鳩山町太陽光発電施設事業計画変更届出書

1 発電施設の名称※1	鳩山町熊井発電所	
2 設置場所※1	鳩山町熊井字天ヤヲネ87番	
3 変更の内容※2	変更前	雨水処理施設(浸透碎石層)を一部変更
	変更後	雨水処理施設を調整池へ変更
4 変更の予定日	<input checked="" type="checkbox"/> 変更 <input type="checkbox"/> 廃止	2023年 1月 16日
5 参考資料	別添のとおり※3

調整池の設置

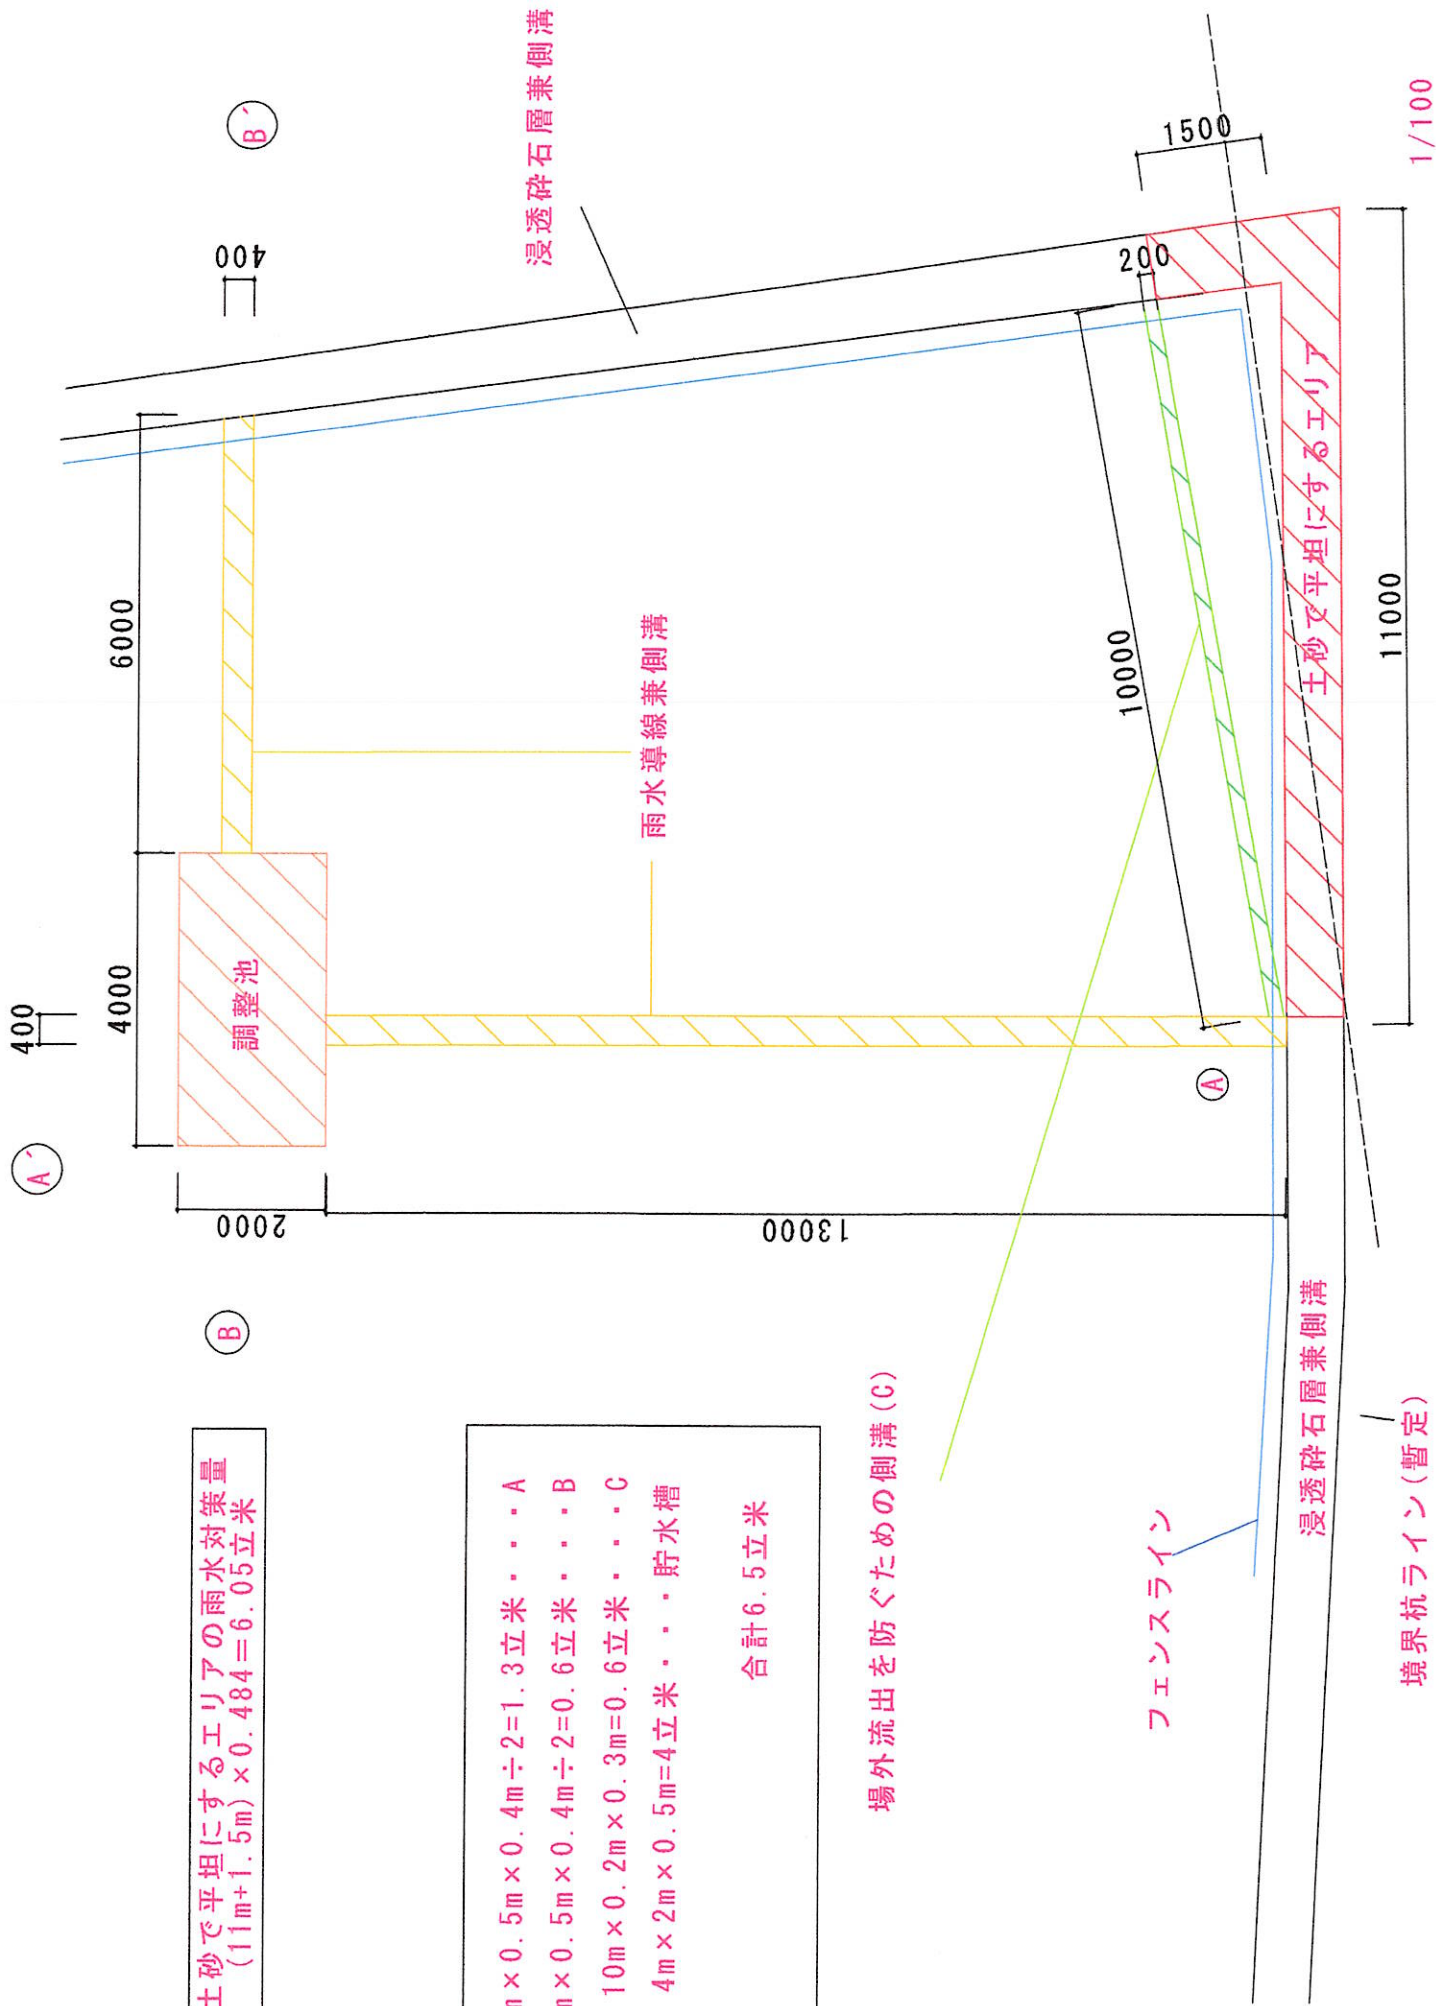
縦2メートル×横4メートル×深さ0.5メートルの貯水槽
※計算式別紙

調整池への流入をメインで考え段差をつける

調整池へ誘導するための導線

場外への雨水流出を防ぐための側溝

誘導させるため、
傾斜をつける必要あり(黄エリア)

境界杭を確認し、越境している砕石層を土砂で平坦にする(赤エリア)

砕石層の深さに合わせ、200mm掘ったところから導線を作成
水勾配をつけて調整池まで素掘り。調整池との合流地点の深さ500mm

土砂で平坦にするエリアの雨水対策量
 $(11\text{m} + 1.5\text{m}) \times 0.484 = 6.05$ 立米

$13\text{m} \times 0.5\text{m} \times 0.4\text{m} \div 2 = 1.3$ 立米 . . . A
 $6\text{m} \times 0.5\text{m} \times 0.4\text{m} \div 2 = 0.6$ 立米 . . . B
 $10\text{m} \times 0.2\text{m} \times 0.3\text{m} = 0.6$ 立米 . . . C
 $4\text{m} \times 2\text{m} \times 0.5\text{m} = 4$ 立米 . . . 貯水槽
 合計 6.5 立米

場外流出を防ぐための側溝 (C)
